COMPLETAMENTO DEL SISTEMA DI TELERISCALDAMENTO DELLA CITTÀ DI ALESSANDRIA

STUDIO DI IMPATTO AMBIENTALE

Rif. nota Prot. MIBACT_DG-ABAP_SERV V | 05/08/2020 | 0023362-P |

INTEGRAZIONI MIBACT DOCUMENTO SINTETICO DI RISPOSTA

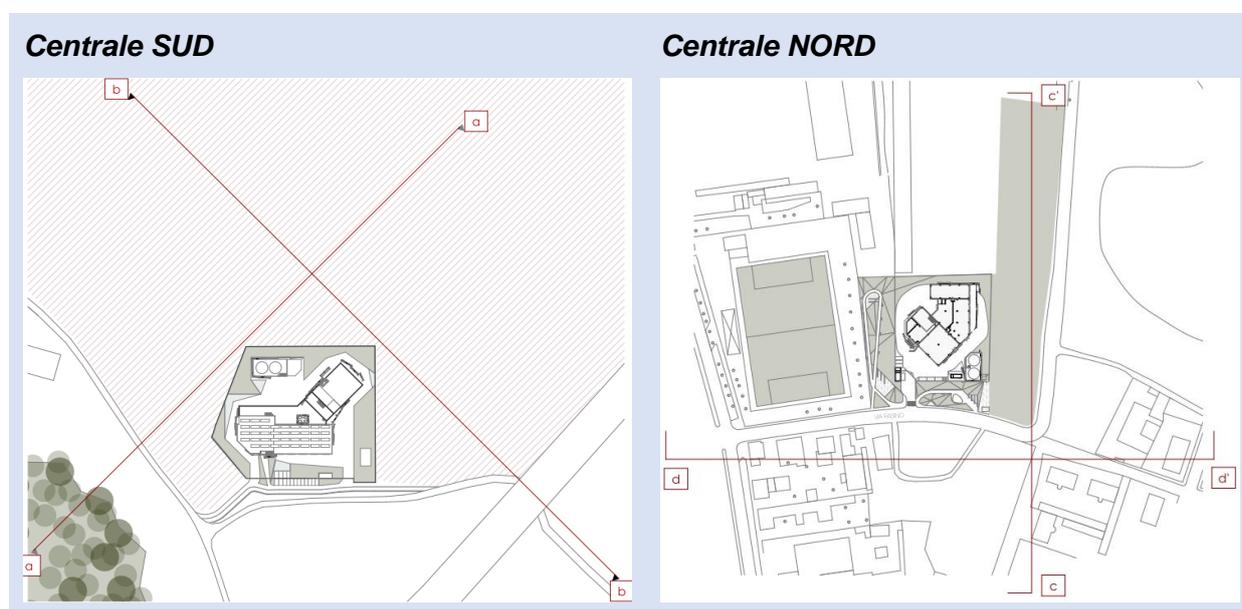
Sezioni ambientali, sia trasversali che longitudinali, redatte secondo opportune scale di rappresentazione, al fine di consentire la lettura sincronica delle Centrali Nord e Sud con il contesto circostante, in particolare e rispettivamente in relazione al *Cimitero Urbano* di Alessandria e al *Forte Ferrovia* (o Forte Guercio).

Con riferimento sia alla Centrale Nord, sia alla Centrale Sud, sono state elaborate le sezioni ambientali trasversali e longitudinali richieste secondo le tracce indicate nella figura seguente. I risultati sono presentati nell'Allegato "S SIA 602 Sezioni ambientali Centrali SUD e NORD".
